Accordo di avvalimento sottoscritto con A.d.B. Distrettuale Appennino Settentrionale. Adozione variante al Piano di Bacino stralcio del torrente Letimbro relativa alla perimetrazione delle fasce di inondabilità del Rio Ritorto. – Comune di Savona (Prov. SV).

codice AM-2419  
anno 2019

**Decreto di adozione della variante al Piano di bacino stralcio del Torrente Letimbro  
relativa all'aggiornamento delle fasce di inondabilità del Rio Ritorto a seguito di studi  
di maggior dettaglio. - Comune di Savona (Prov. SV)**

**ALLEGATO 1**

# STRALCI CARTOGRAFICI DI RAFFRONTO

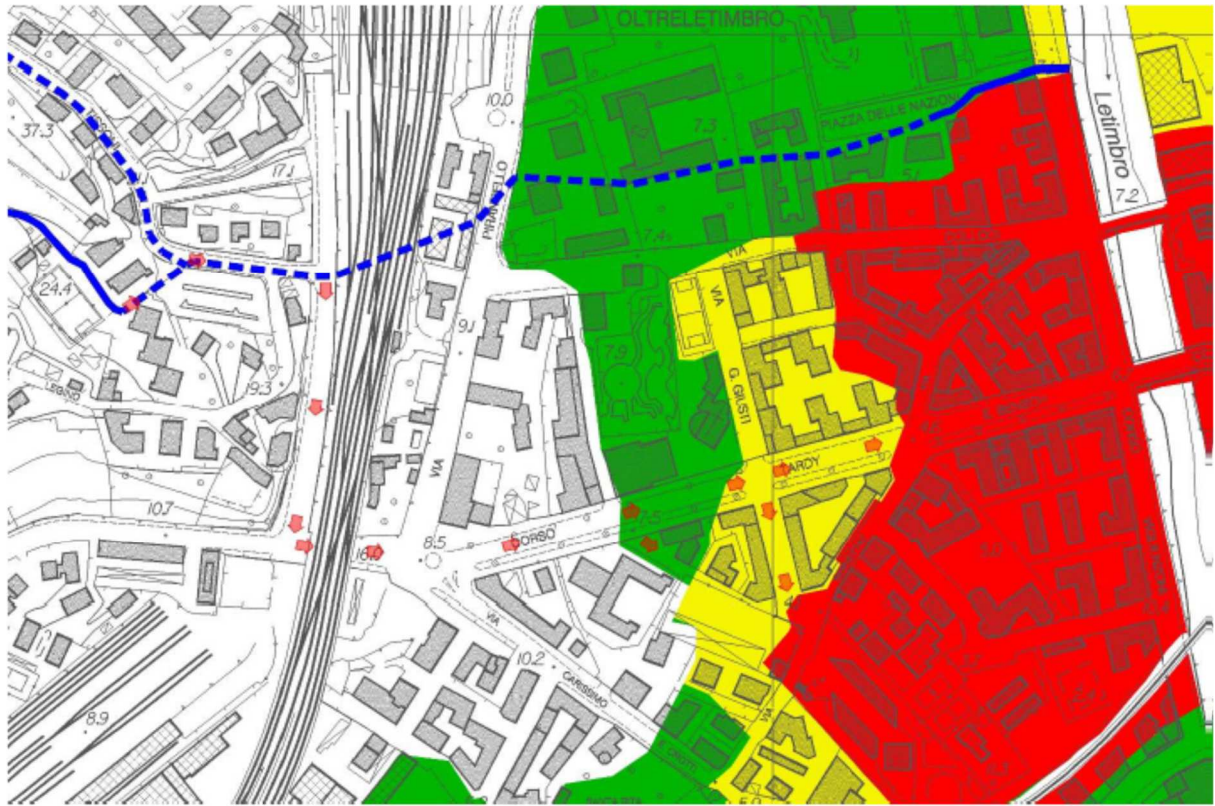
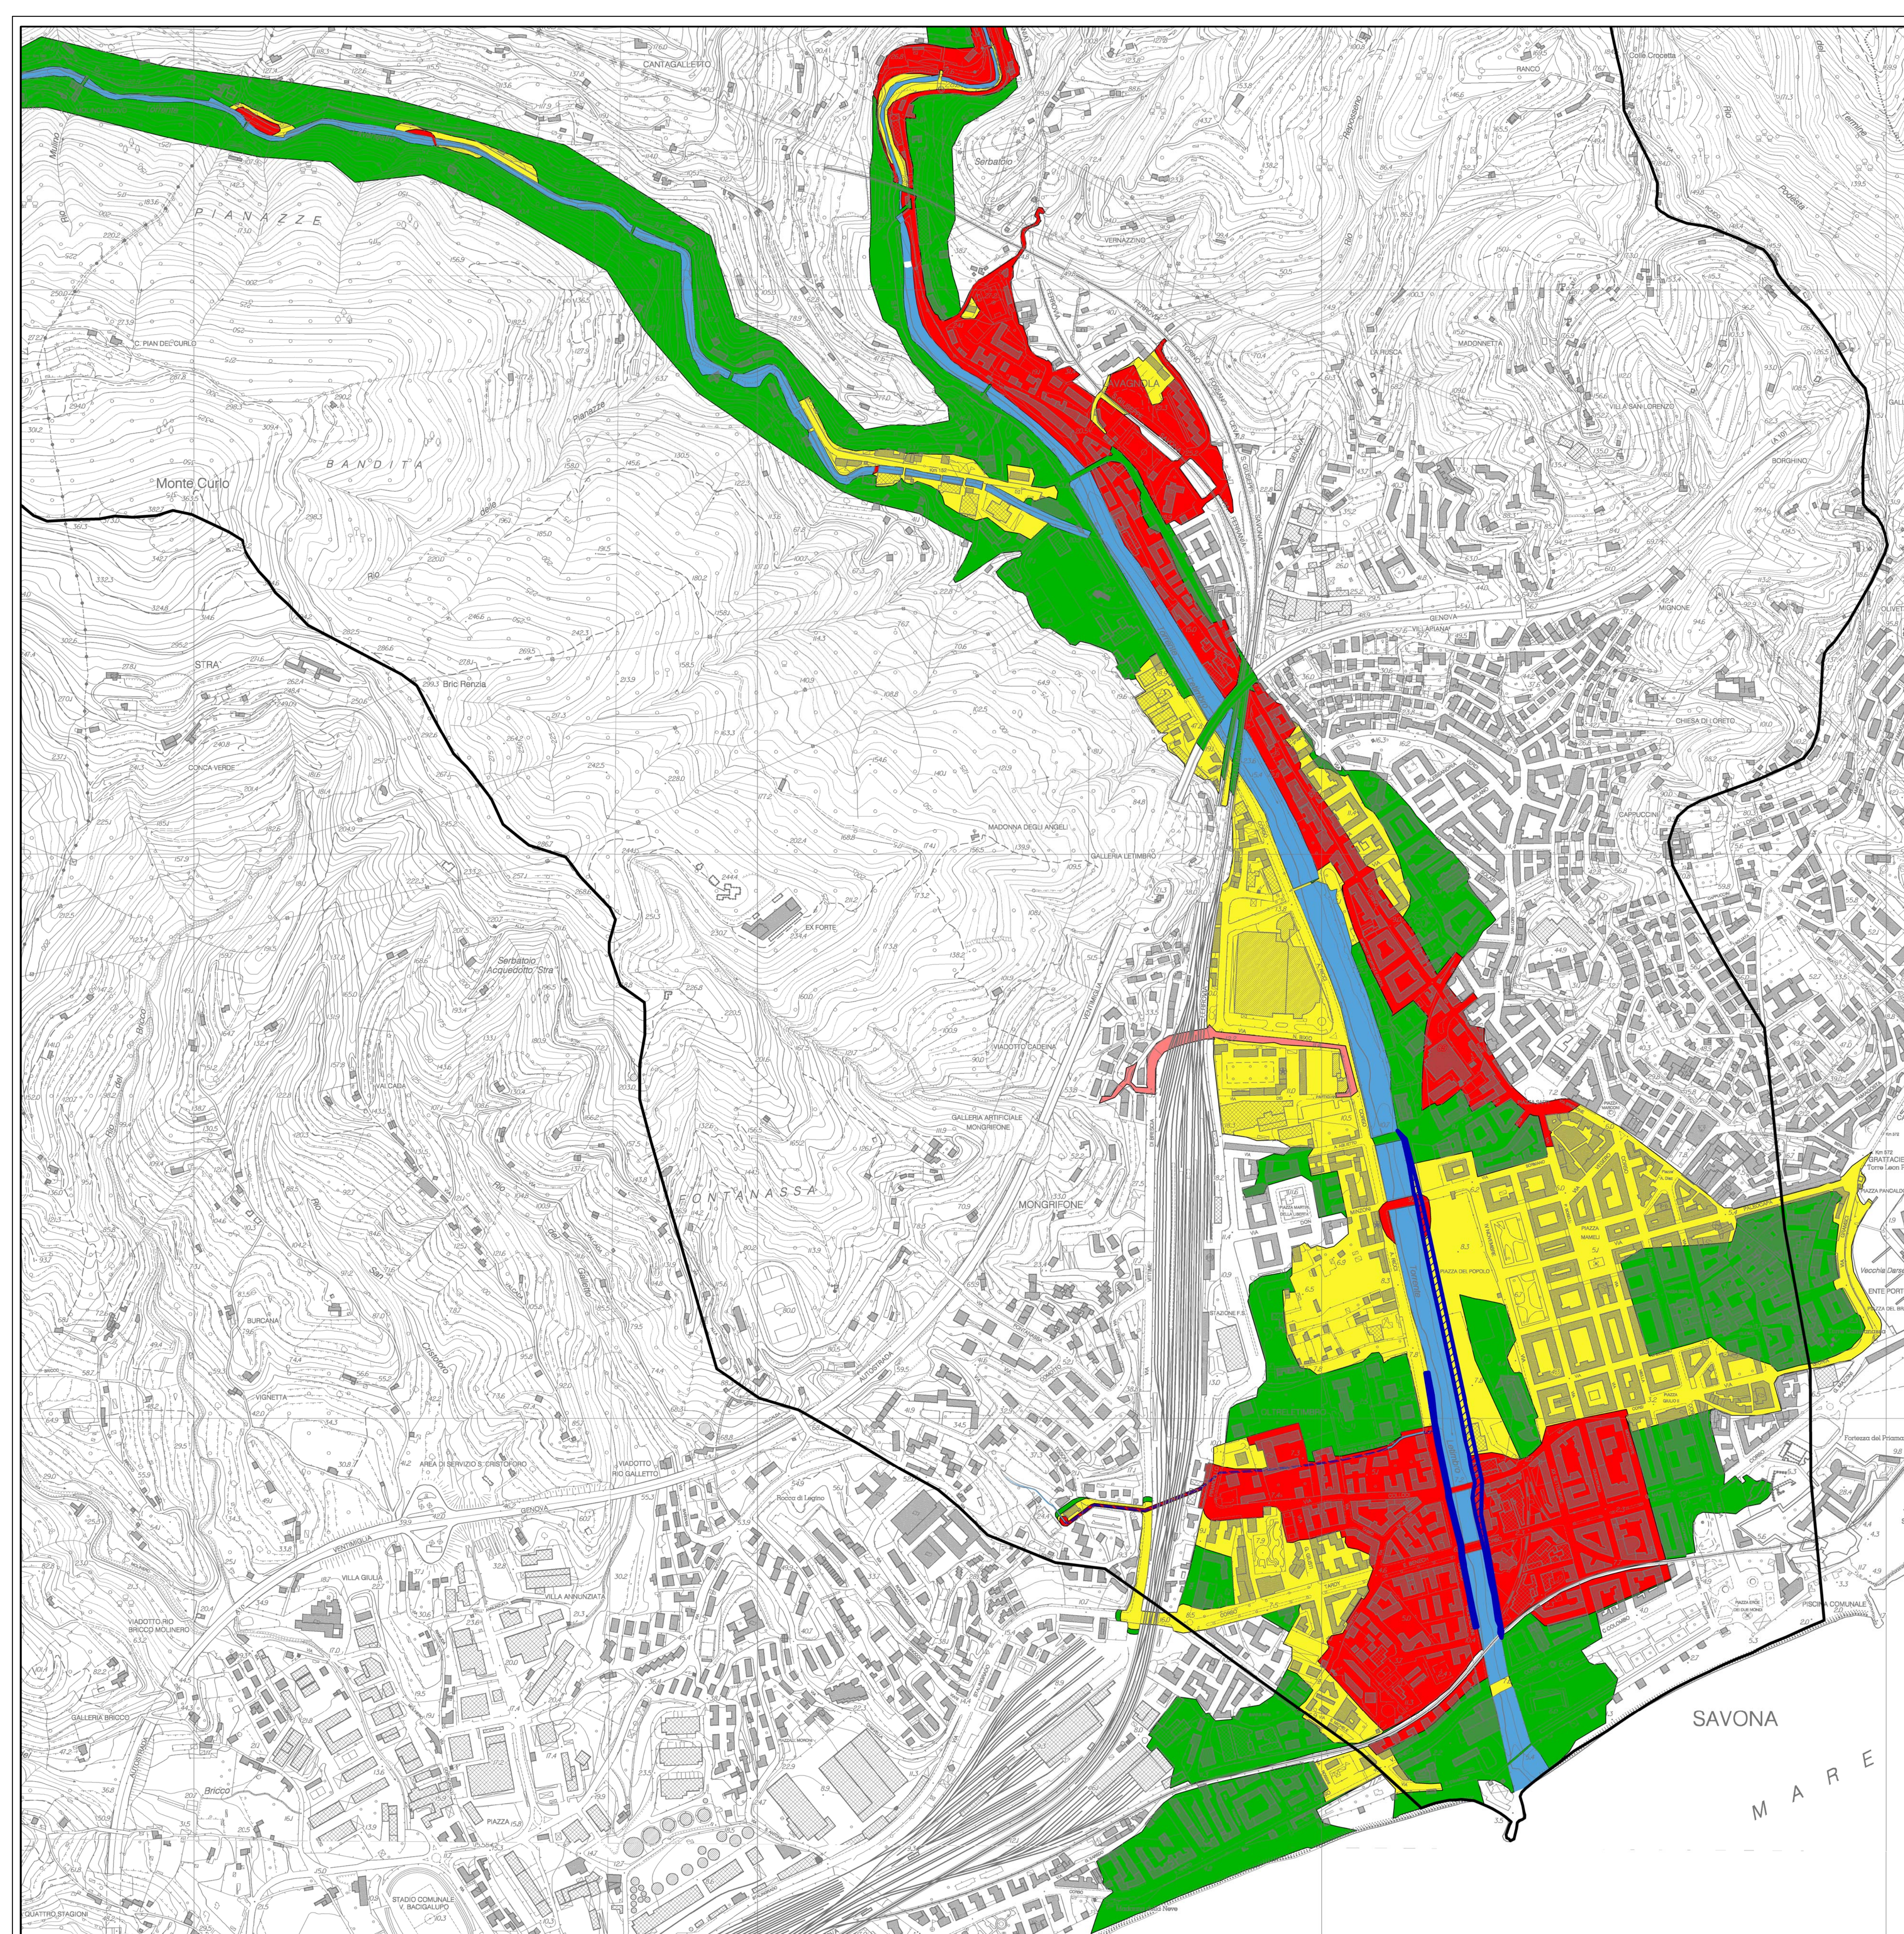
- la variante di che trattasi riguarda la perimetrazione delle fasce di inondabilità allo stato attuale relative al Rio Ritorto, a partire dalla sezione 135 - prossima all'imbocco della tombinatura adiacente il campo sportivo - fino alla confluenza nel Torrente Letimbro, in comune di Savona, sulla base di un rilievo topografico aggiornato e della modellazione idraulica di dettaglio sviluppata;

- poiché le fasce di inondabilità del Rio Ritorto interferiscono con quelle del Torrente Letimbro, la carta delle fasce di inondabilità del Piano di Bacino è stata elaborata tenendo conto della presenza delle fasce del T. Letimbro, con prevalenza del regime normativo più cautelativo;

Piano di bacino Vigente

Proposta di modifica

**CARTA DELLE FASCE DI INONDABILITA'**

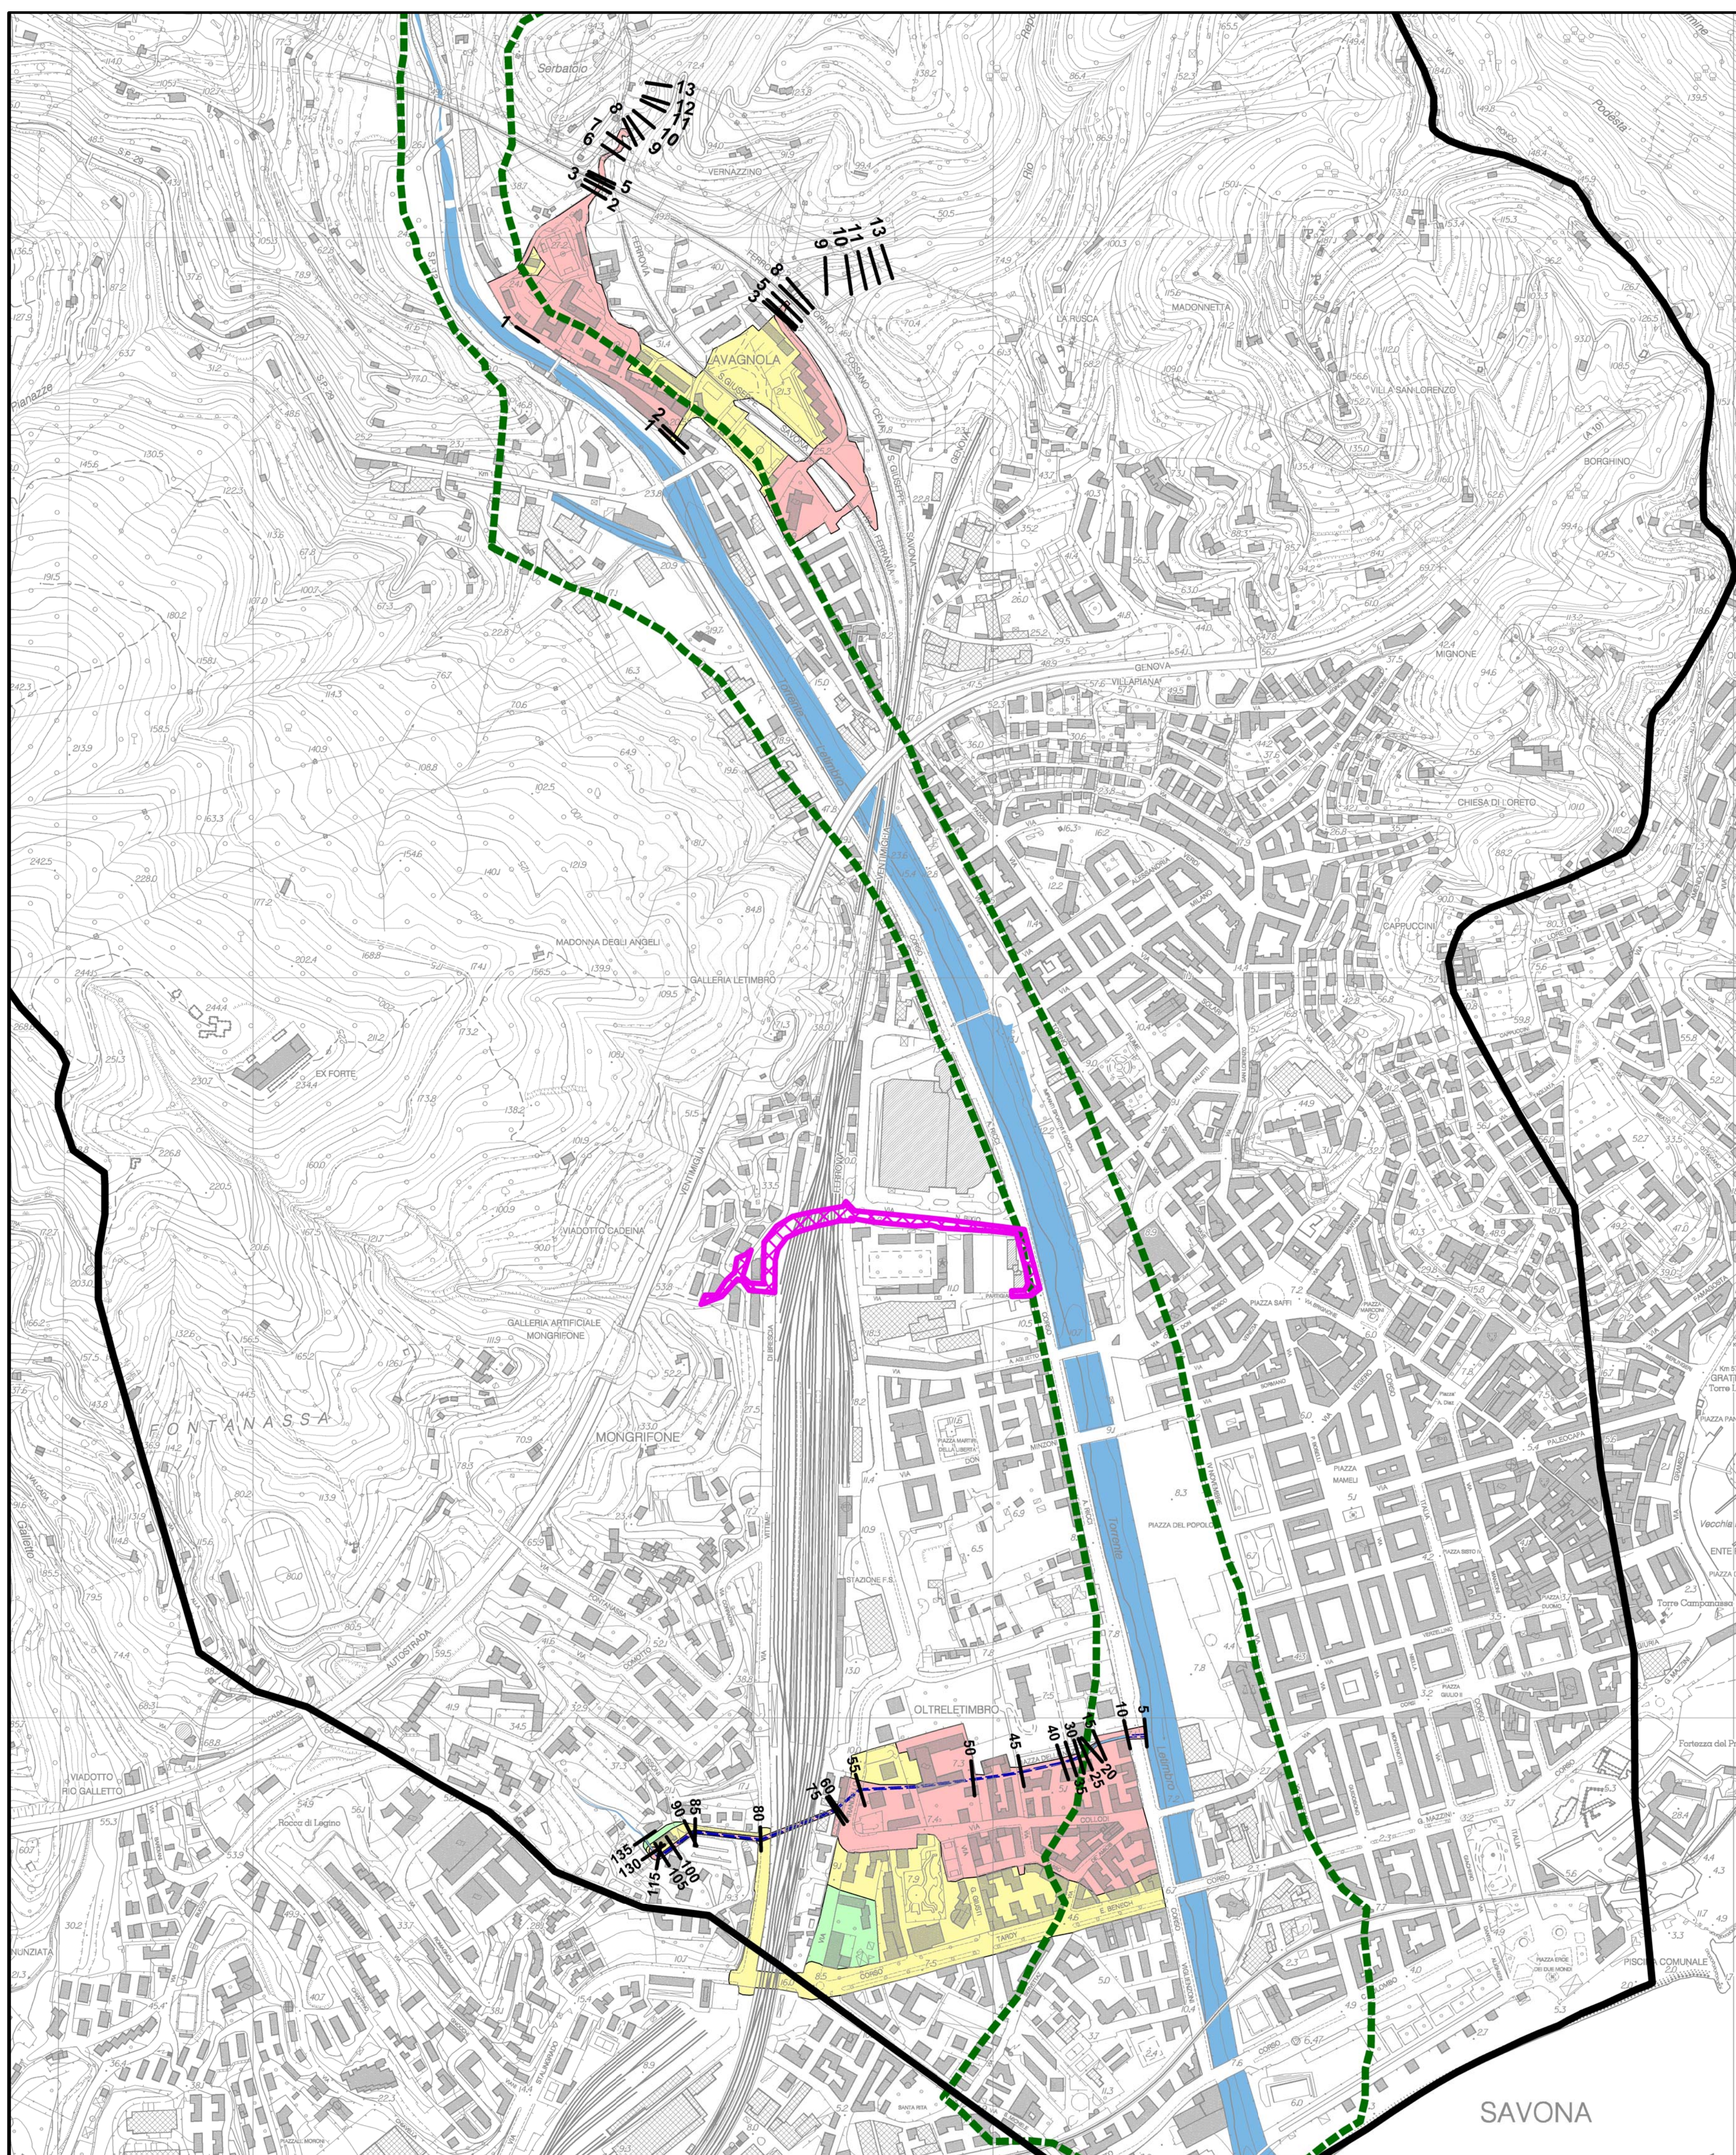
- il Settore Assetto del Territorio, a seguito del trasferimento della pratica da parte dell'Autorità distrettuale, sulla base dello studio idraulico e delle integrazioni forniti dal Comune di Savona ha ripreso l'istruttoria ai fini della predisposizione degli elaborati della variante, con particolare riferimento alla Carta delle fasce di inondabilità, aggiornata allo stato attuale;
